青铜剑科技大厦总承包施工招标答疑回复文件

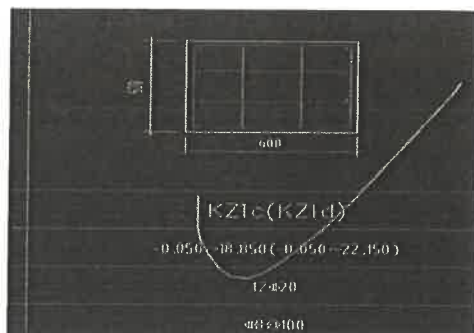
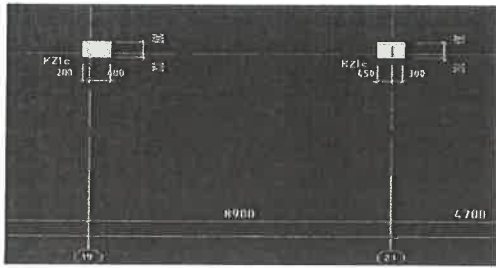
(4) 宿舍保温内墙面内墙面 12，清单为 20 厚玻化微珠保温砂浆，建筑节能为 30mm 厚，按哪个为准

答：按照建筑节能为 30mm 厚

原青铜剑科技大厦项目（配套用房）分部分项序号：53（宿舍保温内墙面（内墙 12））删除

详见青铜剑科技大厦项目（配套）补增：

分部分项序号：14

截面	
编号	KZZ8a (KZZ8b)
标高	-0.600~10.150 (-0.600~10.450)
纵筋	22#25
箍筋/拉筋	14#100

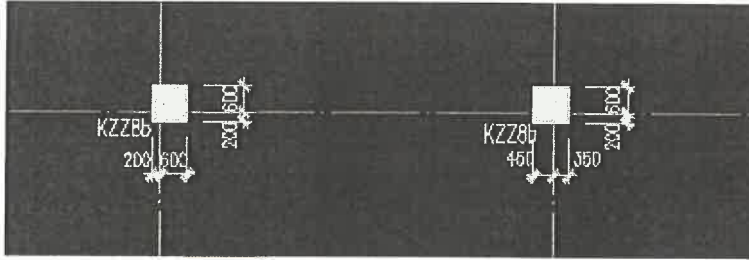
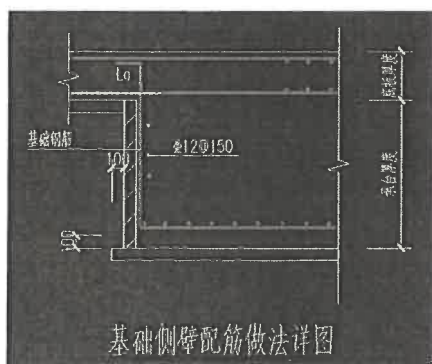
(5) 配电用房与 A 轴交 19~21 轴尺寸不稳合，请明确如下图：

答：以平面图尺寸为准，变更柱编号，修改详图大样。
